## (3)指摘事項に関する回答

## ①指摘事項No.2に関する回答-側溝設置跡(海側壁面) 距離呈0m付近の状況(1/2)-

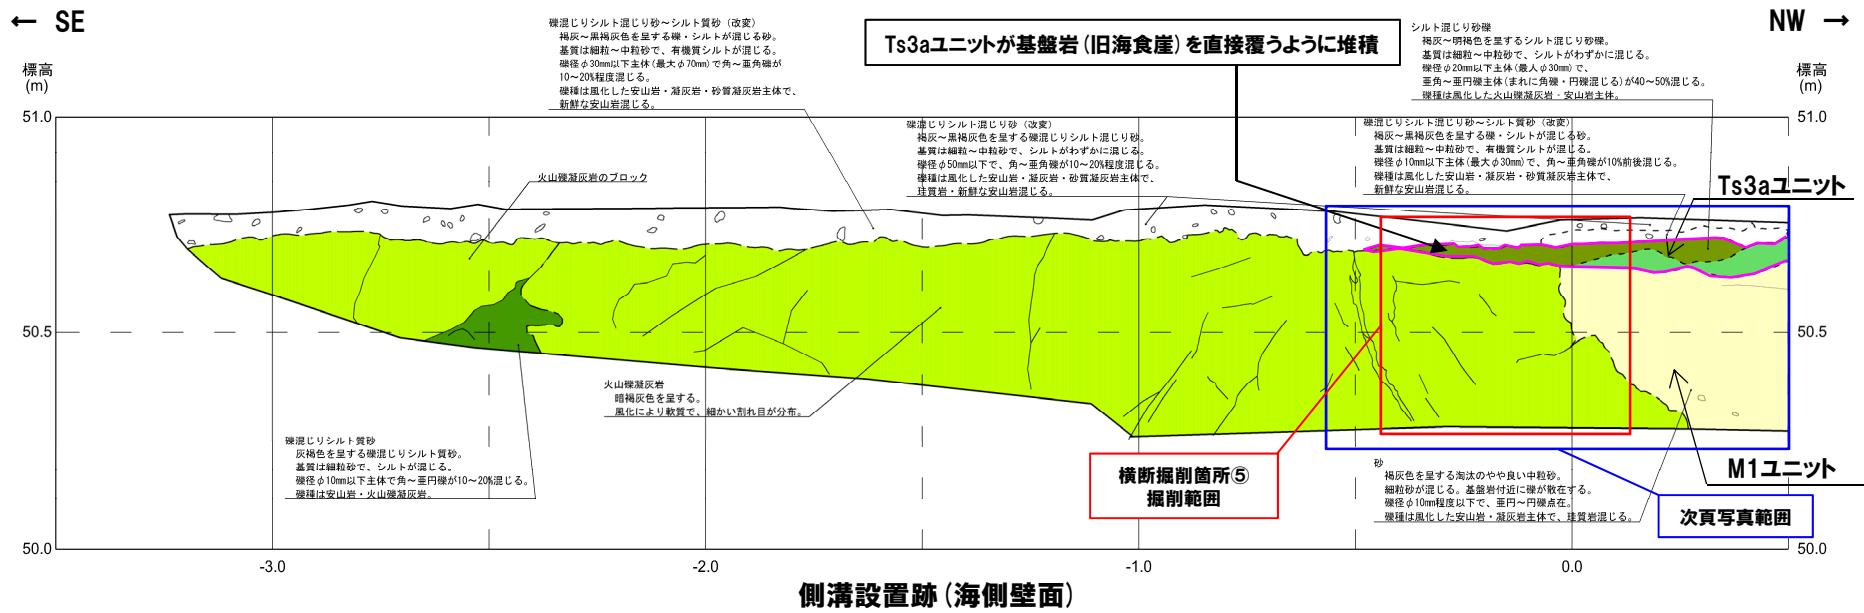
- 側溝設置跡(海側壁面)距離呈0m付近に認められるTs3aユニットは、基盤岩(旧海食崖)を直接覆うように堆積しており、この堆積状況を明確にすることを目的に露頭の再観察を実施した。
- なお、当該箇所は、側溝設置跡(海側壁面)に対して直交方向に追加掘削(横断掘削箇所⑤)が行われたことにより、消失している。
- このため、露頭再観察は、横断掘削箇所⑤南側壁面を対象とし、壁面を整形の上、実施した(P348~P349参照)。

側溝設置跡(海側壁面) 距離呈0m付近(解釈線あり)

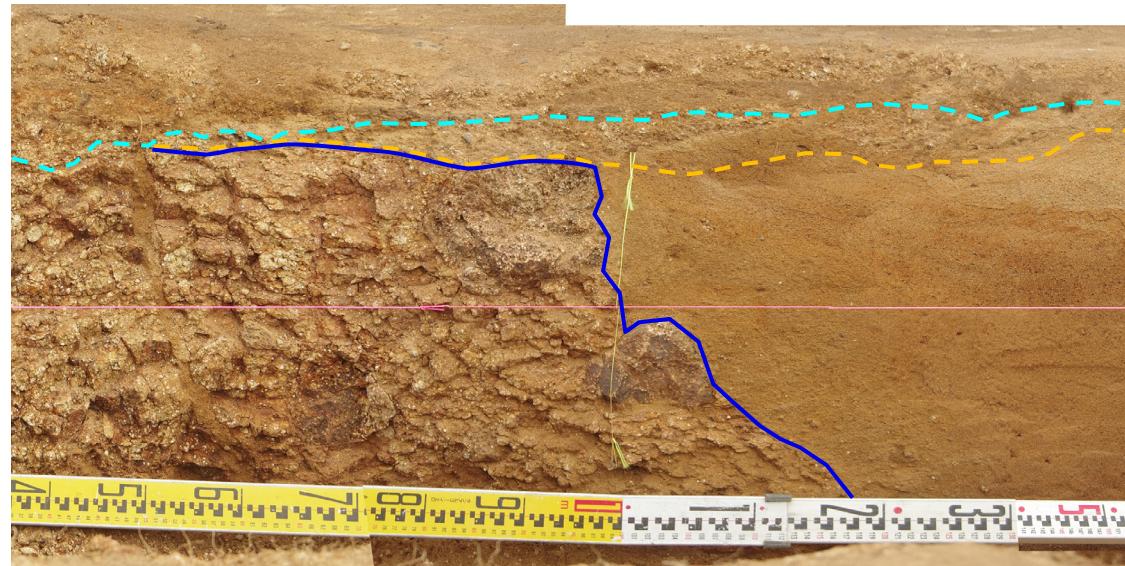
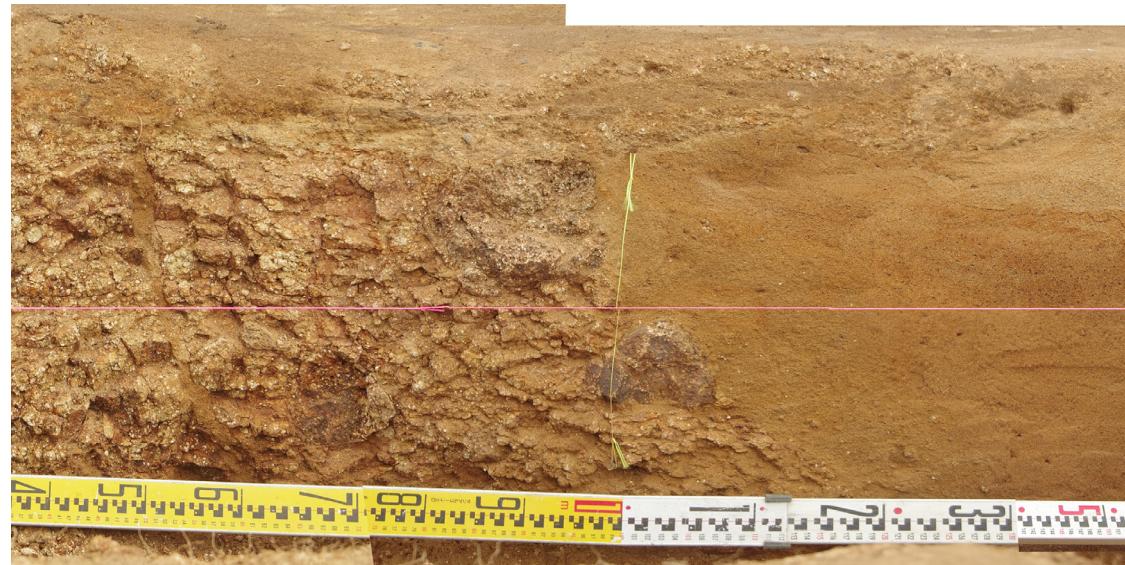
当該箇所は、令和2年8月に、側溝設置跡(海側壁面)に対して直交方向に追加掘削(横断掘削箇所⑤)が行われたことにより、消失している。

開削調査箇所(南側) 横断掘削箇所⑤(南側壁面) スケッチ

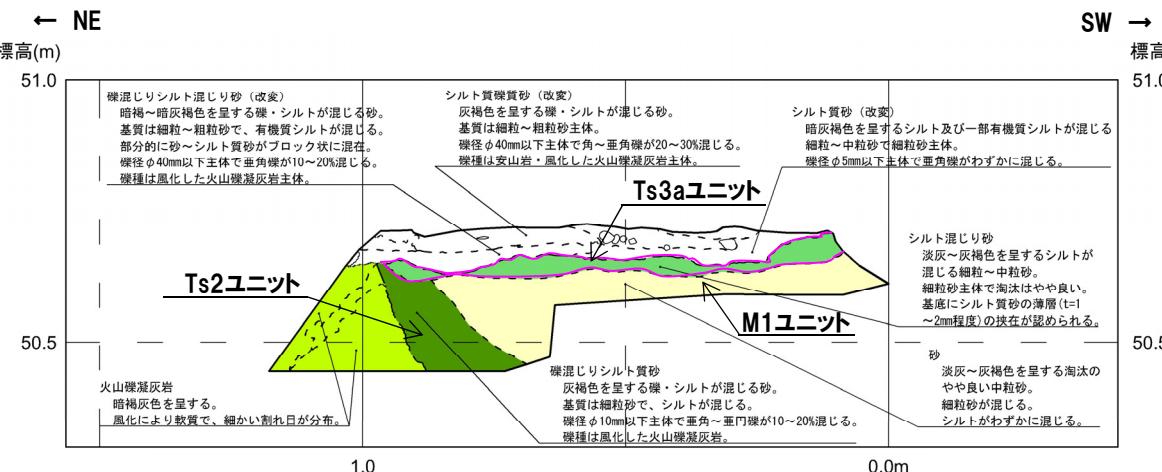
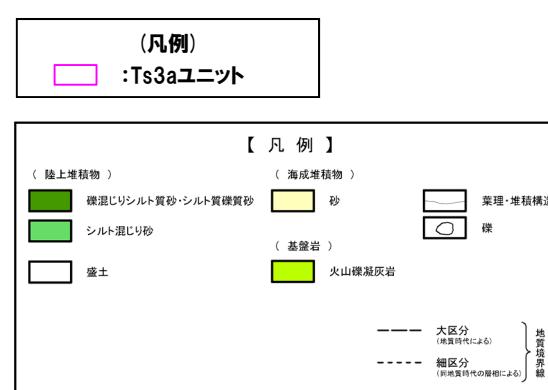
- 本調査箇所においては、下位より、基盤岩(旧海食崖)、Ts2ユニット、M1ユニット及びTs3aユニットが認められる。
- Ts2ユニットは、旧海食崖を形成する基盤岩にコンタクトする状況が認められる。
- Ts3aユニットは、下位のTs2ユニット及びM1ユニットを侵食して堆積している。
- Ts3aユニットの層相は、シルト混じり砂であり、上位の盛土(シルト混じり砂礫～シルト質礫質砂)とは明確に区別される。
- なお、Ts3aユニットについては、改変のため、旧海食崖を形成する基盤岩との関係は確認できない。

開削調査箇所(南側)に認められる盛土は、層相確認の結果、以下の特徴が認められることから、Ts3aユニットとは明確に区別される。

- ・暗褐灰～黒褐灰色を呈するシルト混じり礫質砂～礫混じり砂～礫混じりシルト質砂で、層相変化が著しい
- ・不均質な層相を示す
- ・新鮮な角～亜円礫が混じる
- ・黒褐灰色を呈する箇所及びシート状の黒褐灰色のブロックが認められる
- ・縦方向の亀裂が発達する
- ・Ts3aユニット及びTs3bユニットに比べ、植物根が多く認められる

パネルダイアグラム(開削調査箇所(南側) 横断掘削箇所②～横断掘削箇所③)(解釈線あり)

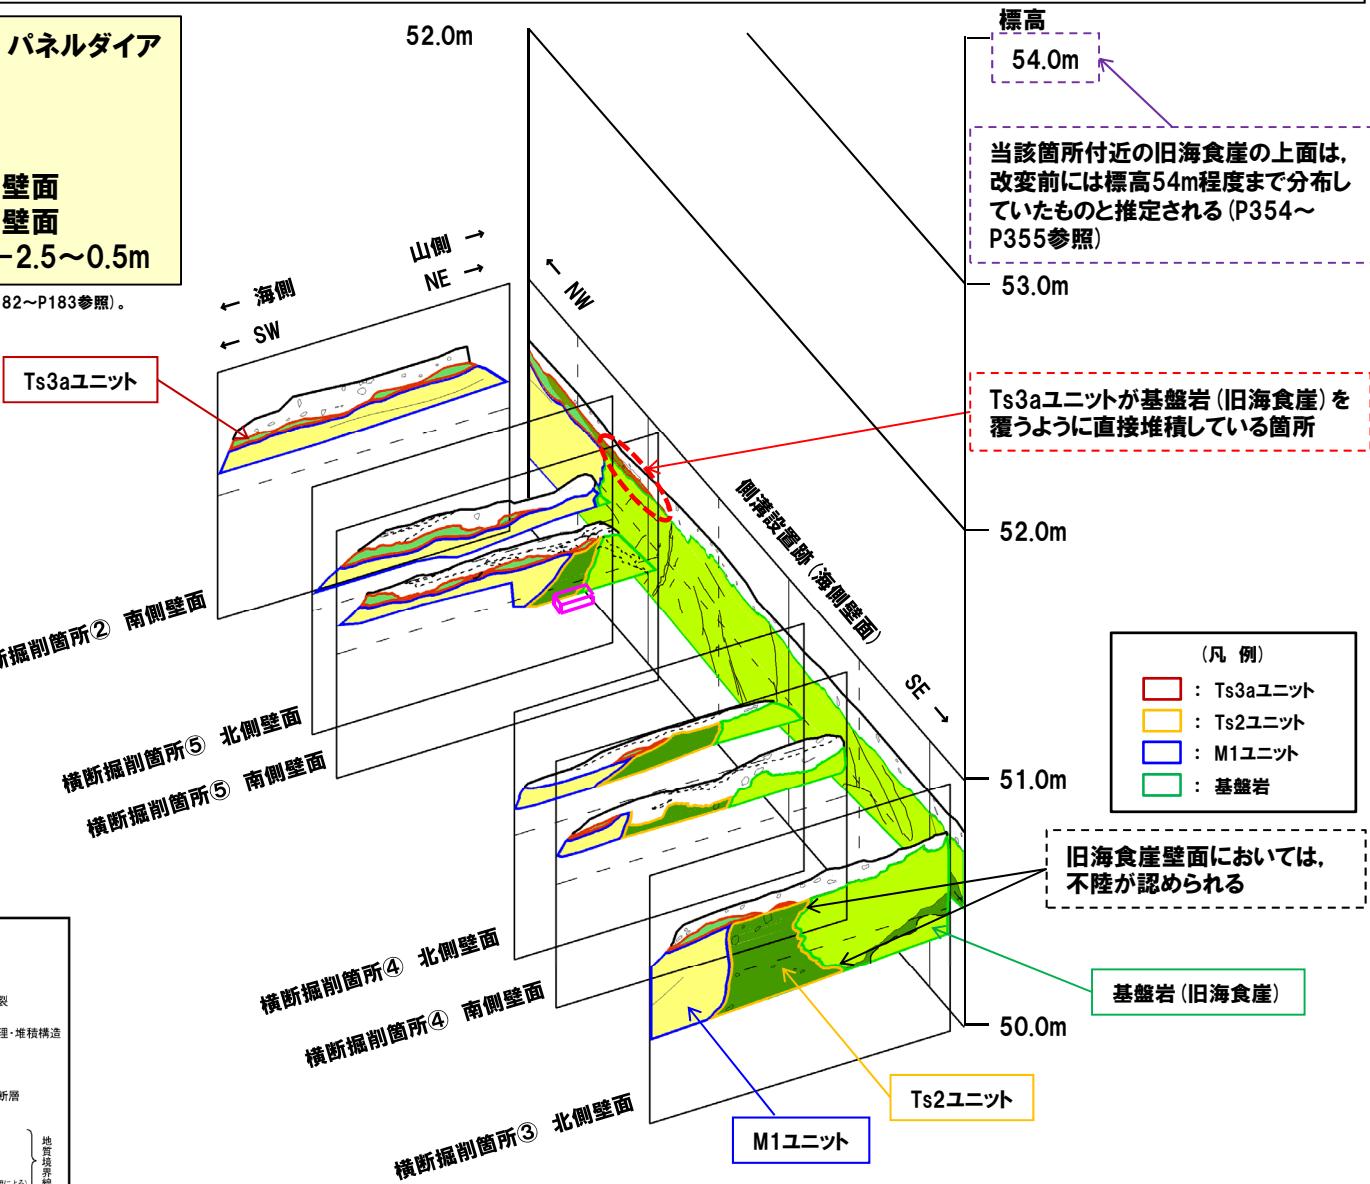
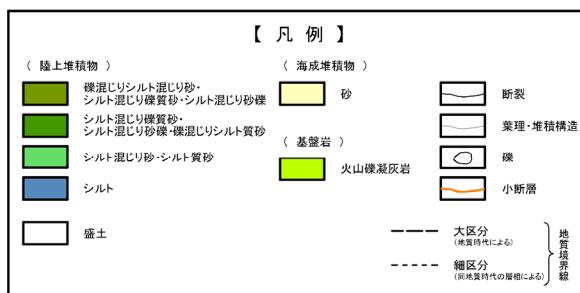
- Ts3aユニットの分布状況、旧海食崖の分布形状等を明確にするため、横断掘削箇所⑤における再観察結果を踏まえ、横断掘削箇所②から横断掘削箇所③の範囲を対象に、パネルダイアグラムを作成した。
- パネルダイアグラムを作成した結果、以下の状況が認められる。
  - ・旧海食崖は、側溝設置跡(海側壁面)と概ね平行なNW-SE方向～N-S方向に分布し、旧海食崖壁面には、不陸が認められる。
  - ・Ts3aユニットは、パネルダイアグラム作成範囲において、広く分布する。
- また、当該箇所付近の旧海食崖の上面は、改変前には標高54m程度まで分布していたものと推定される(P354～P355参照)。

- (a)及び(b)の検討の結果、当該箇所付近においては、改変に伴いTs3aユニットと基盤岩の関係は確認できないものの、旧海食崖の上面が標高54m程度まで分布していたものと推定されることを踏まえると、Ts3aユニットは、基盤岩の上位に広く水平方向に堆積するものではないと考えられることから、Ts3aユニットが基盤岩(旧海食崖)を直接覆うように堆積している箇所は、旧海食崖壁面の局所的な水平部上にTs3aユニットが分布しているものと判断される。

①指摘事項No.2に関する回答-旧海食崖の分布状況(F-1断層開削調査箇所付近(1/2))-

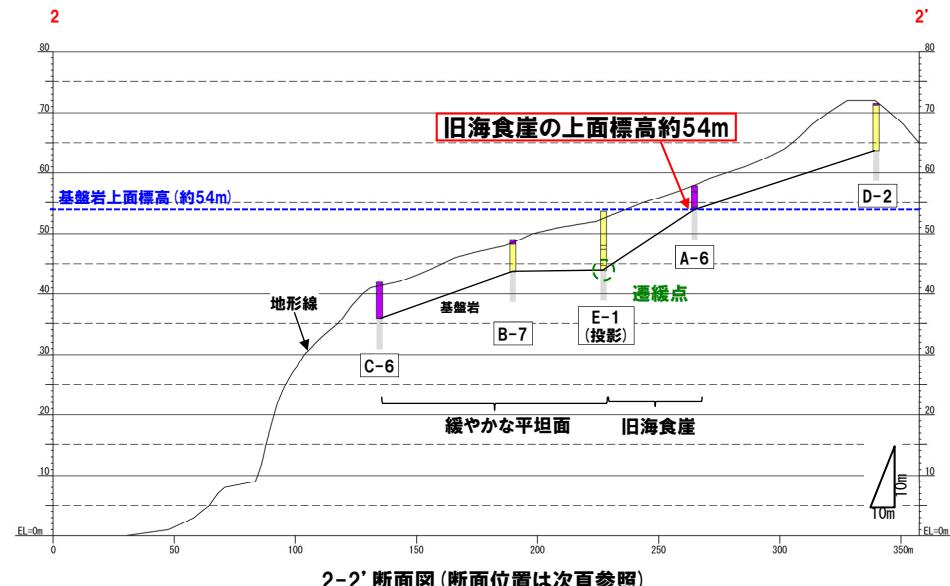
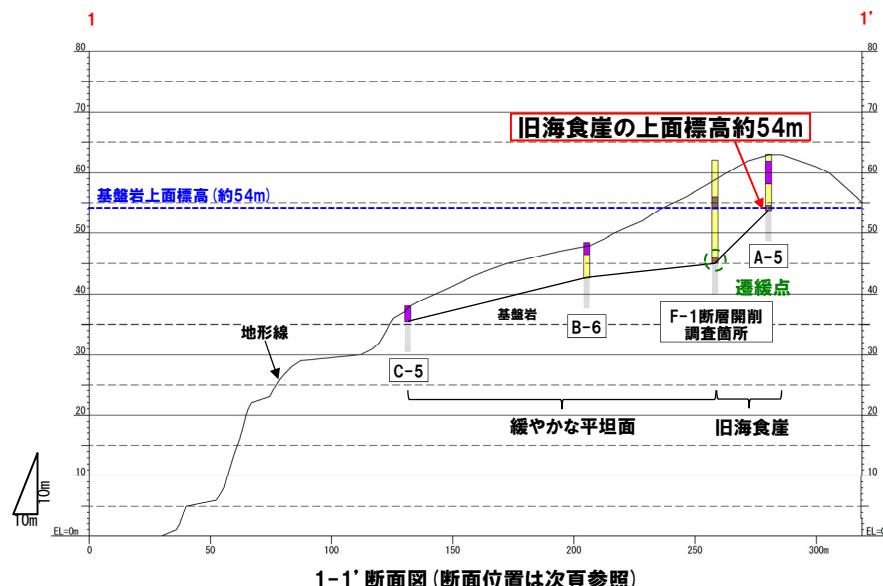
- 本検討箇所の北側に位置する旧汀線に概ね直交する断面図(1-1'断面)においては、A-5ボーリングとF-1断層開削調査箇所の基盤岩上面の比高から、旧海食崖の存在が推定される。
- 本検討箇所の南側に位置する旧汀線に概ね直交する断面図(2-2'断面)においては、E-1ボーリングとA-6ボーリングの基盤岩上面の比高から、旧海食崖の存在が推定される。
- A-5ボーリング及びA-6ボーリングに認められる基盤岩の上面標高は、約54mである。

- 本検討箇所付近の旧海食崖の上面は、改変前には標高54m程度まで分布していたものと推定される。

## ②指摘事項No.3に関する回答-露頭再観察結果(横断掘削箇所③付近)(1/2)-

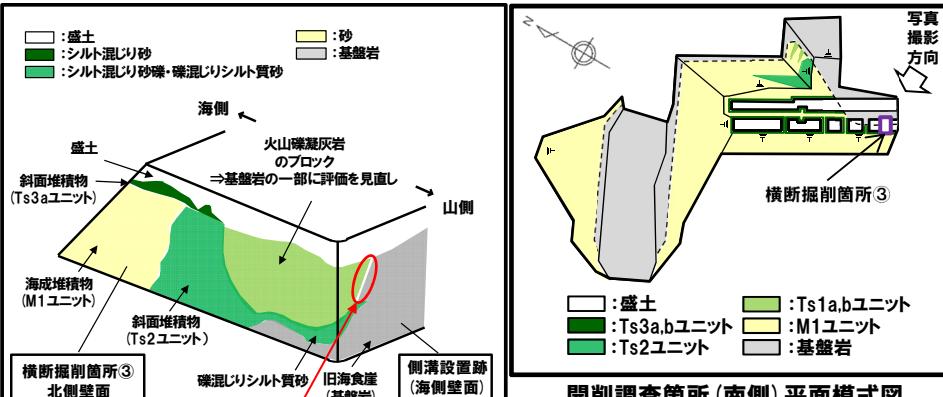
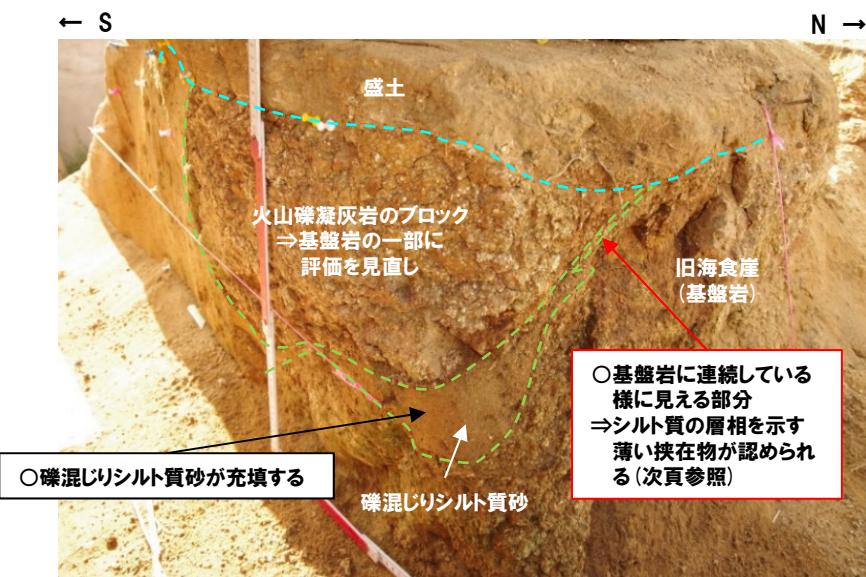
- 従来の横断掘削箇所③付近のスケッチで、火山礫凝灰岩のブロック (=堆積物)と記載した箇所については、一部、基盤岩に連続している様にも見えることから、R2.9.10.11現地調査以降、露頭の再観察を実施した。
- 再観察の結果、基盤岩に連続している様に見える部分には、シルト質の層相を示す薄い挟在物が認められる。

基盤岩に連続している様に見える部分  
⇒シルト質の層相を示す薄い挟在物が認められる(次頁参照)

- シルト質の層相を示す薄い挟在物が認められる部分では、火山礫凝灰岩のブロックと記載した箇所と基盤岩が明瞭に境されているものではないことから、火山礫凝灰岩のブロックと記載した箇所は、基盤岩の一部に評価を見直す。

&lt; Ts3aユニット中に認められる水平方向の線構造の例(拡大写真①) &gt;

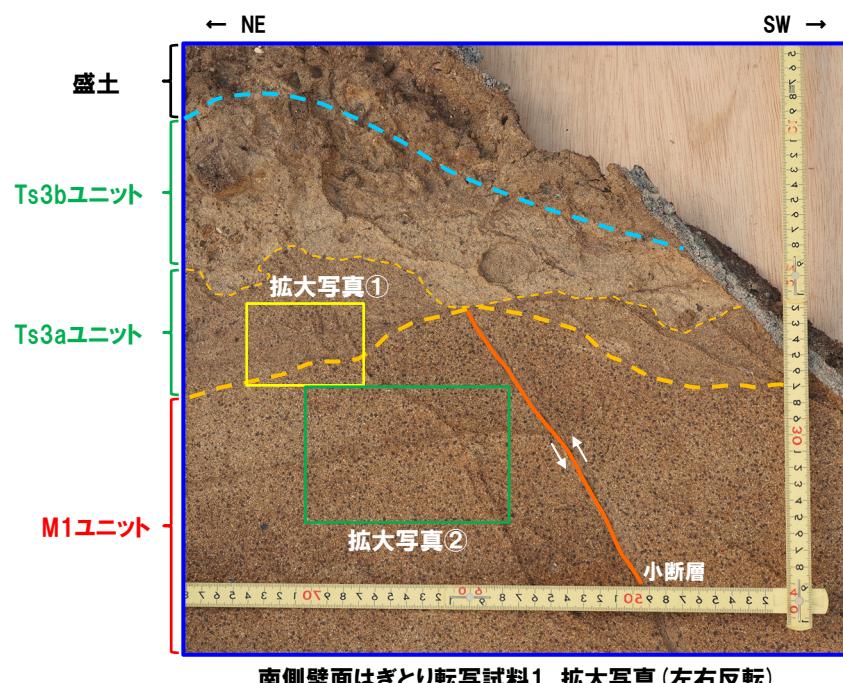
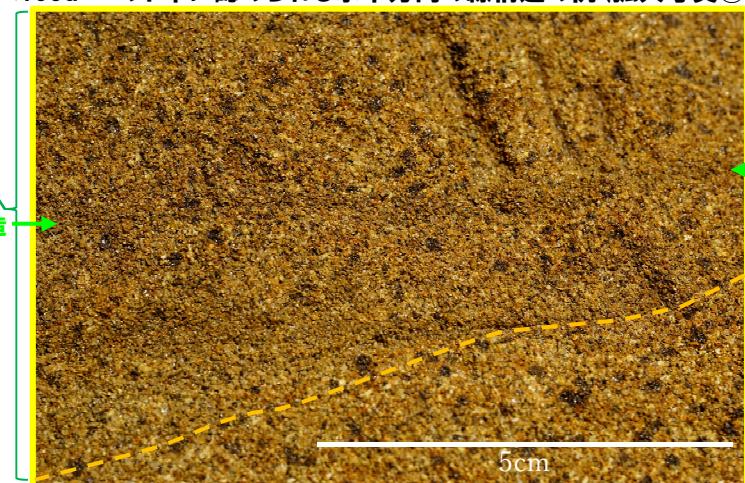
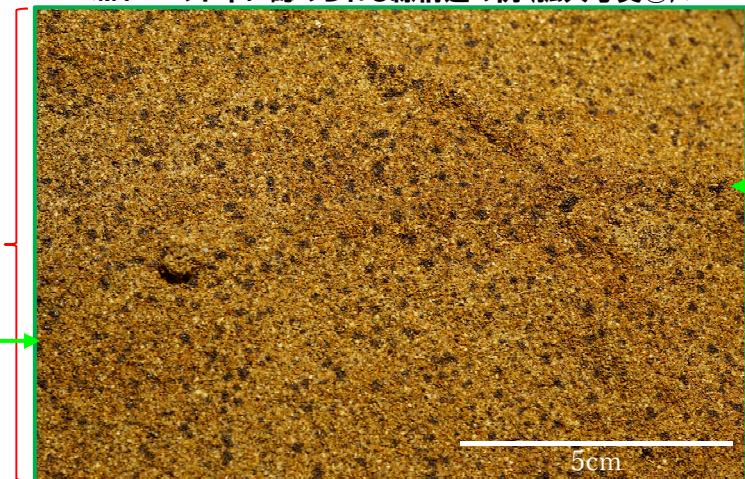
- Ts3aユニット中(拡大写真①)及びTs3aユニット基底面(次頁拡大写真③)においては、水平方向の線構造が認められる。
- また、M1ユニット中(拡大写真②)にも、水平方向の線構造が認められる。
- これらの線構造は、はぎとり転写試料において、類似した性状を示し、以下の特徴が認められる。
  - ・周辺の堆積物に比べ、暗い色調を呈し、細粒である。
  - ・比較的連続性がよく、直線的である。

&lt; Ts3aユニット基底面に認められる線構造の例(拡大写真③) &gt;

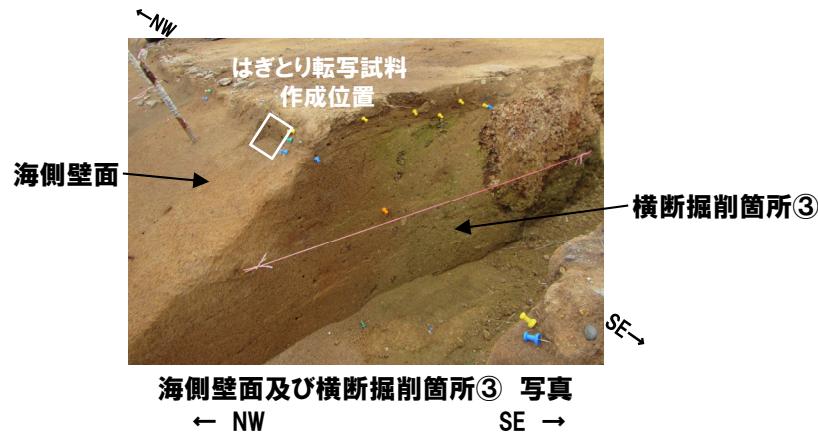
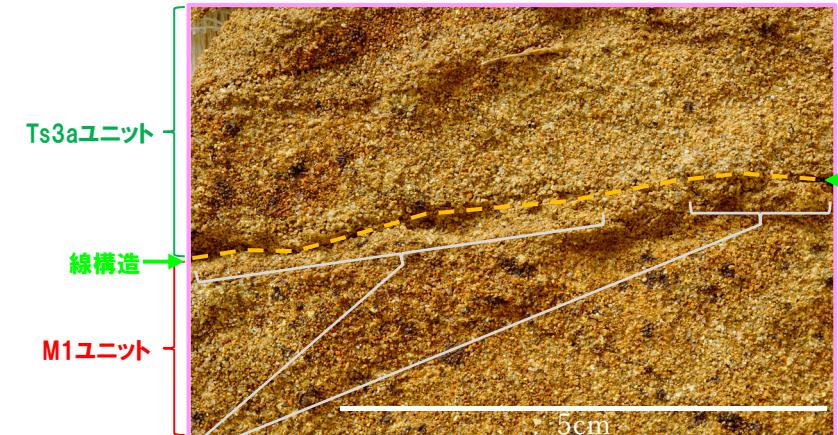
当はぎとり転写試料において、Ts3aユニット基底面に認められる水平方向の線構造には、空隙が認められる。しかし、この空隙は連続性が悪く、露頭観察においては、明瞭でないことから、M1ユニット及びTs3aユニットの層相の差異により形成した亀裂であると判断される。

## ③指摘事項No.5に関する回答-Ts3aユニットに認められる線構造の成因検討(3/12)-

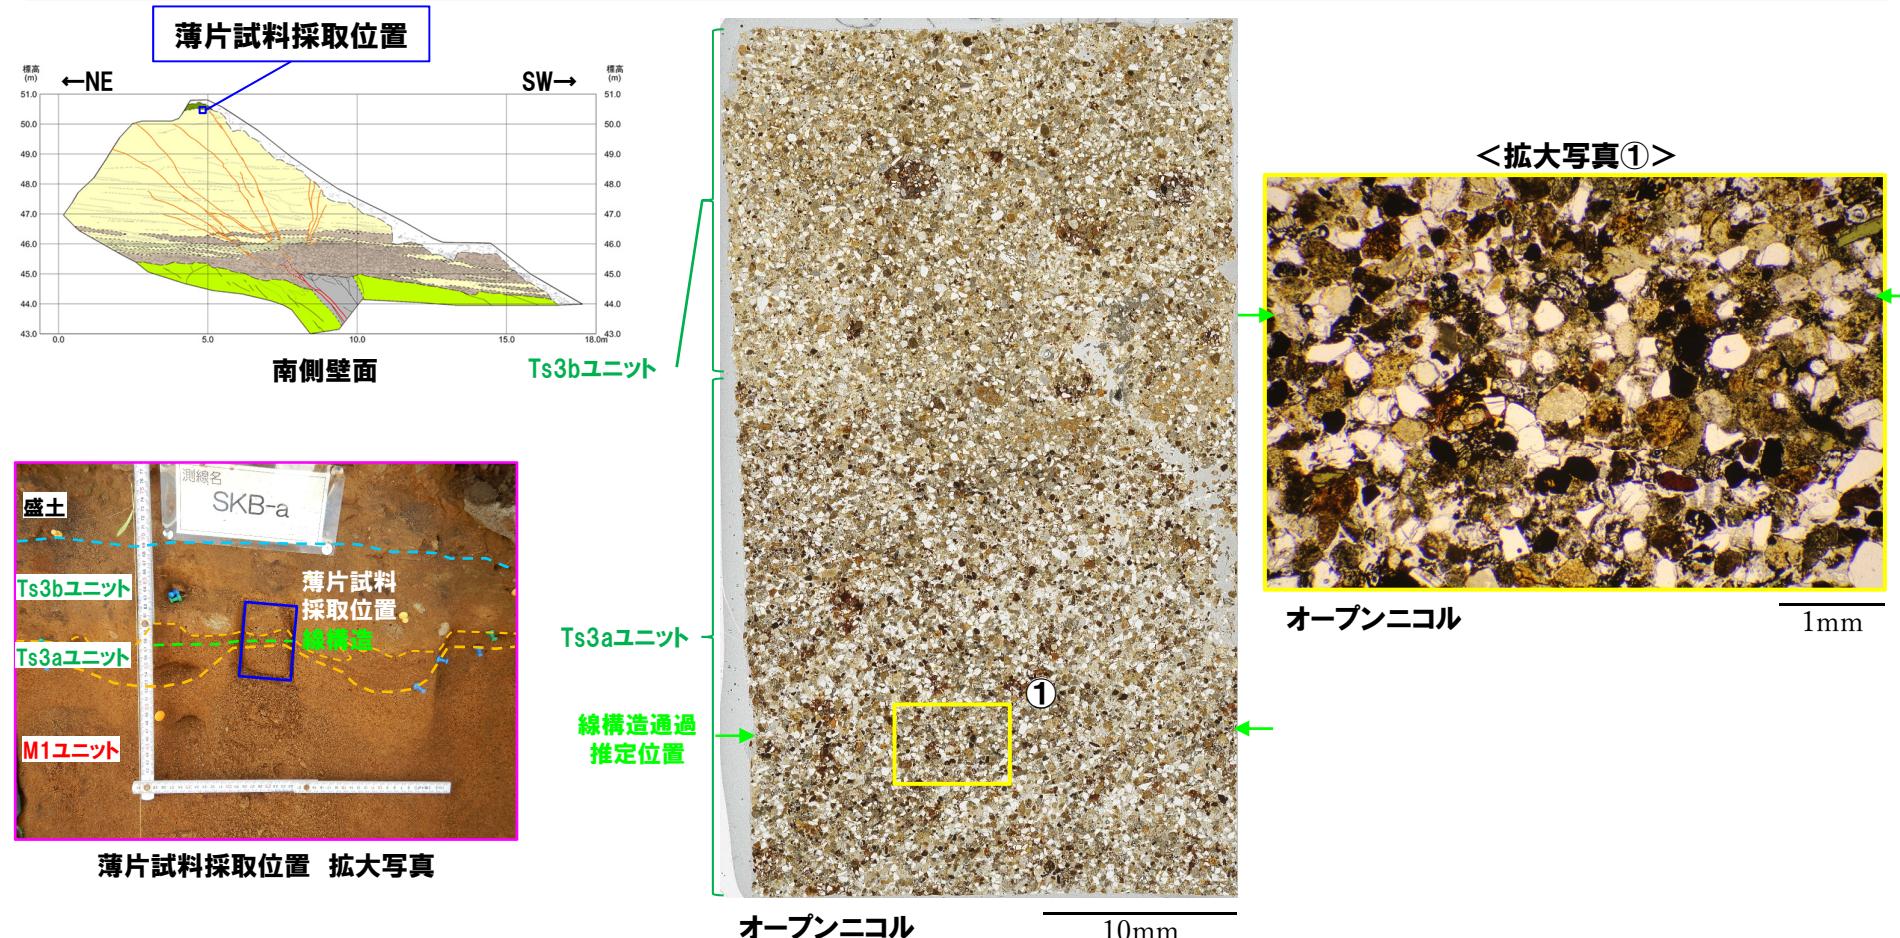
- 南側壁面において、Ts3aユニットに認められる水平方向の線構造について、薄片観察を実施し、成因の検討を実施した。
- 当該構造は、以下の状況が認められることから、堆積構造であると判断される。
  - ・砂粒径の碎屑物には、定向配列が認められない。
  - ・周辺のTs3aユニットと比較し、泥粒径の碎屑物がわずかに多く認められるものの、明瞭な差異は認められない。
  - ・粘土鉱物に富む状況は認められない。
  - ・剪断面や複合面構造等の剪断構造は認められない。
